Data Center MIL03 Settimo Milanese

Istanza Valutazione di Impatto Ambientale

Controdeduzioni alle osservazioni ed alle richieste di integrazioni pervenute ai sensi dell'art.
24 comma 3 D.Lgs 152/2006 e s.m.i.

Doc. No. LSMIL031-DOC-G-033-4 | <00>

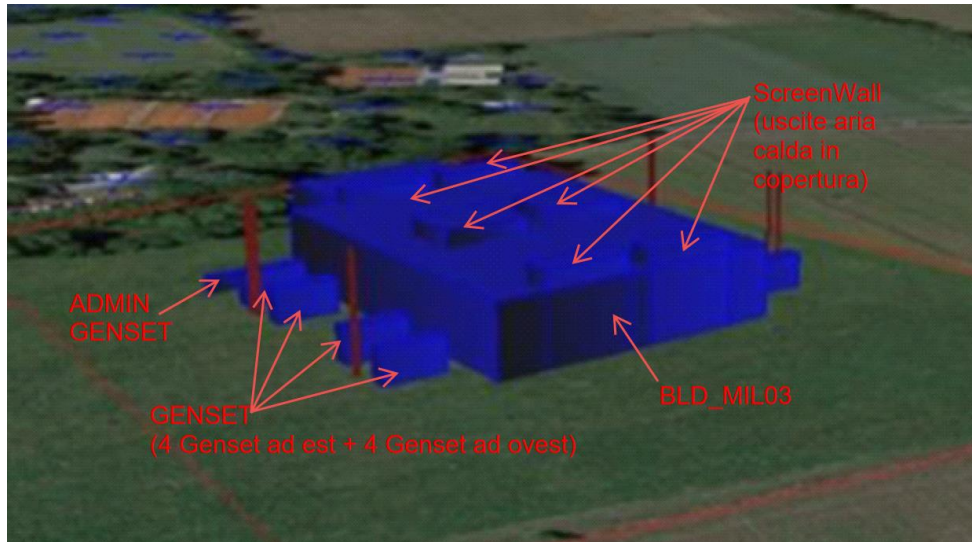
2.3. Si chiede di specificare se i valori di emissioni riportati in tab. 5-2 dell'allegato A dello Studio di Impatto ambientale "Modello di dispersione degli inquinanti in atmosfera" sono da considerarsi costanti su tutte le ore di simulazione. In caso contrario si chiede di caratterizzare meglio le emissioni descritte dallo Scenario 2.

Il carico elettrico di un Data Center è per sua natura molto stabile e costante nel tempo. Le uniche variazioni sono date dalle accensioni di nuovi server che vengono attivati in base al crescere della domanda in forma programmata e graduale.

Le emissioni riportate in tabella 5-2 sono considerate continue nel periodo di attivazione di ciascun generatore (2h continuative per ciascun mese per ciascun generatore per lo scenario di manutenzione; 2h continuative ogni 26 ore per tutti i generatori per lo scenario di emergenza) e rappresentano degli scenari teorici di calcolo, largamente eccedenti qualsiasi scenario reale, come si può desumere dal programma annuale delle manutenzioni inserito nell'Introduzione allo studio in Allegato A (che comportano test mensili di durata compresa tra 15 e 90 minuti). Per gli scenari di emergenza si sono volute svolgere le simulazioni in ogni periodo dell'anno e ora del giorno per verificare quali fossero le condizioni meteorologiche più sfavorevoli, ma le effettive interruzioni dell'alimentazione negli ultimi tre anni in Provincia di Milano risultano essere di durata media pari a circa 30 minuti e in numero inferiore a 3 eventi per utenza.

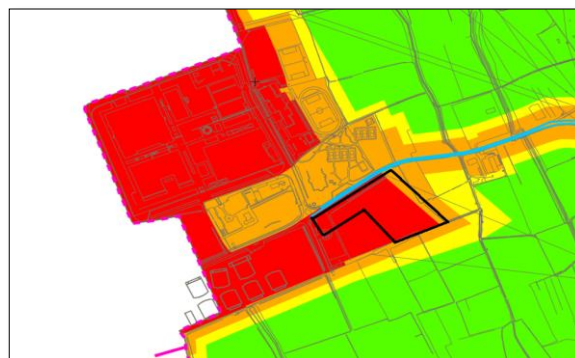
3.1. Con riferimento specifico alla valutazione in via previsionale del rispetto del limite differenziale notturno chiarire se il livello di rumore residuo utilizzato sia rappresentativo del periodo di maggior silenzio della notte e, se così non fosse, adeguare le stime del livello differenziale notturno e le valutazioni relative al rispetto del limite.

Il livello di rumore residuo è stato valutato secondo il DM 16 marzo 1998 allegato A di cui si riporta la definizione (All. A punto 12):

Secondo tale definizione il livello di rumore residuo è quello caratteristico dell'area in esame, con esclusione delle nuove sorgenti sonore in esame, valutato sui periodi di riferimento diurni e notturni (con esclusione di eventi atipici) e quindi tra le ore 06.00 e le ore 22.00 per il periodo diurno e tra le ore 22.00 e le 06.00 per quello notturno.

Tale metodologia è stata applicata per la redazione dell'Allegato B – Relazione di impatto acustico (codice elaborato LSMIL031-DOC-G-022-4), nella quale gli eventi atipici sono stati opportunamente esclusi dal calcolo.

Figura 1 Estratto dal "Piano Tecnico delle opere - Piano particellare" (codice elaborato TES-PD-22.01-RT-005-PTO-04).

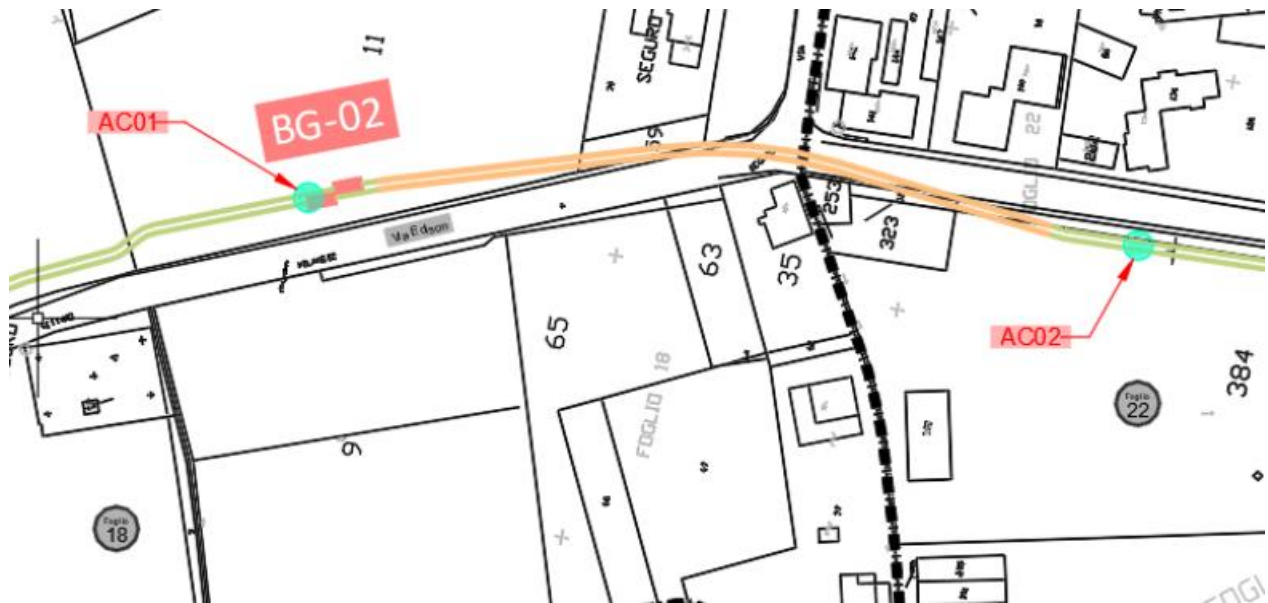
5.1. Per quanto riguarda il campione P3, prelevato lungo il tracciato del cavidotto di collegamento con la Stazione Elettrica di Baggio, tra 1-2 m di profondità, che presenta uno sfioramento per l'arsenico dei limiti di Tab. A, dovrà essere delimitato il tratto interessato da tale superamento e, se non compatibile con la destinazione d'uso dell'area di scavo, definita la procedura per la gestione della non conformità nell'ambito del Titolo V del D. Lgs 152/06.

Si specifica che, come riportato nella relazione sopracitata, è stata condotta nel marzo 2024 una ulteriore campagna di prelievi ed analisi, ad integrazione della precedente, finalizzata a verificare i tratti di scavo in trincea a monte della TOC 6 e tra la TOC 6 e la TOC 7 (tratto che delimita il campione P3, localizzato nella particella 11, foglio 18). Anche in questo caso si sono prelevati due campioni per ciascuna verticale di prelievo, tra 0 e 1.0 m e tra 1.0 m e 1.5 m dal p.c.. L'ubicazione di tali punti di prelievo è riportata nello specifico elaborato "Planimetria indagini su base catastale" (codice elaborato HVAC_MI3_ESE_PRO_01_C), e riportati in stralcio nella figura che segue (AC01 e AC02).

Inoltre, sono state verificate le destinazioni delle particelle catastali (non demaniali-stradali) interessate dalla posa del cavidotto e riconducibili al suddetto campione P3, in particolare nella sezione di scavo delimitata alle estremità dei due campioni AC01 e AC02.

La particella 59 è utilizzata da un ente urbano e comprende piste ciclabili (asfaltata) e un fossato. La particella 324 è destinata a seminativo irriguo, per il quale si applicano le Concentrazioni Soglia di Contaminazione di cui al D.M. 46/2019 Allegato 2, art. 3 per i suoli ad uso agricolo. Si constata dunque che tutti i campioni sono conformi alle CSC di riferimento, e che non sussistono condizioni di potenziale contaminazione riconducibile al campione P3, nonché a tutti gli altri campioni prelevati nel corso delle indagini.

Tabella 1: Tipologie pedologiche interessate dagli interventi.

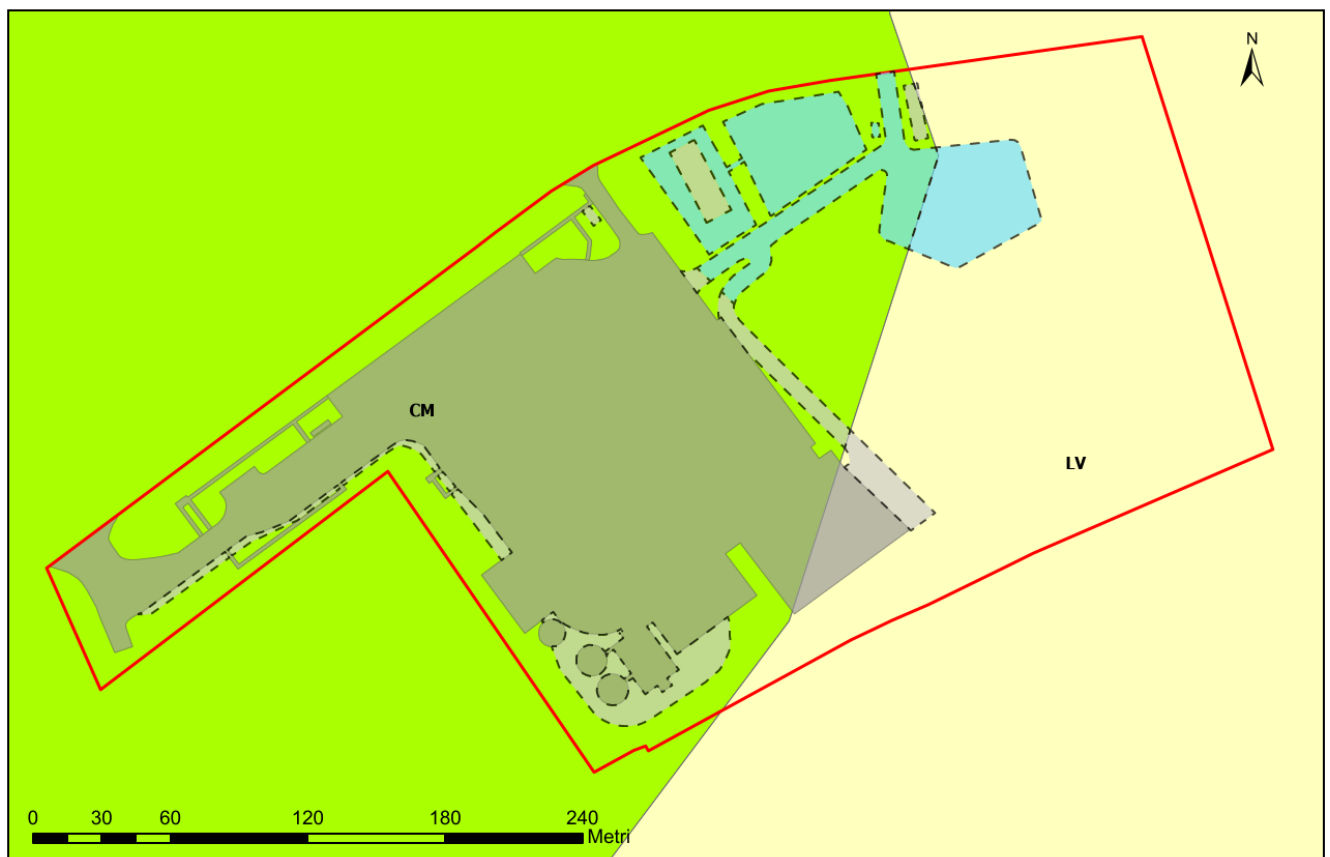
6.2. Si chiede di individuare quali tipologie pedologiche verranno sottratte definitivamente, indicando le superfici e fornendo una stima qualitativa dei servizi ecosistemici persi ed una stima quantitativa della capacità di stoccaggio di carbonio sottratta.

6.3. Si chiede di individuare quali tipologie pedologiche verranno sottoposte a stress temporanei, indicando le superfici e fornendo una stima degli impatti che subiranno, nonché gli interventi di mitigazione previsti, anche secondo quanto indicato nelle Linee Guida ISPRA 65.2/2010.

Nella figura riportata di seguito, in tratteggiato sono indicate le aree occupate temporaneamente in fase di cantiere, in grigio quelle impermeabili e in azzurro quelle permeabili non a verde, ottenute sovrapponendo le aree occupate in fase di progetto e quelle occupate in fase di cantiere (vedasi tavola "Inquadramento pedologico delle aree interessate dall'intervento" (codice elaborato LSMIL031-DOC-V-028-3)).

Le tipologie di suolo che verranno occupate temporaneamente in fase di cantiere (le quali risultano, complessivamente, pari a circa 10.865 m²), ricadono nella tipologia pedologica *Cambisols* (CM nella tavola) per il 76% (pari a circa 8.225 m²), e nella tipologia pedologica *Luvisols* (LV nella tavola) per il restante 24% (pari a circa 2.640 m²). In Tabella 2 si riportano le tipologie pedologiche interessate temporaneamente dagli interventi, con indicazione delle superfici impermeabili e permeabili non a verde.
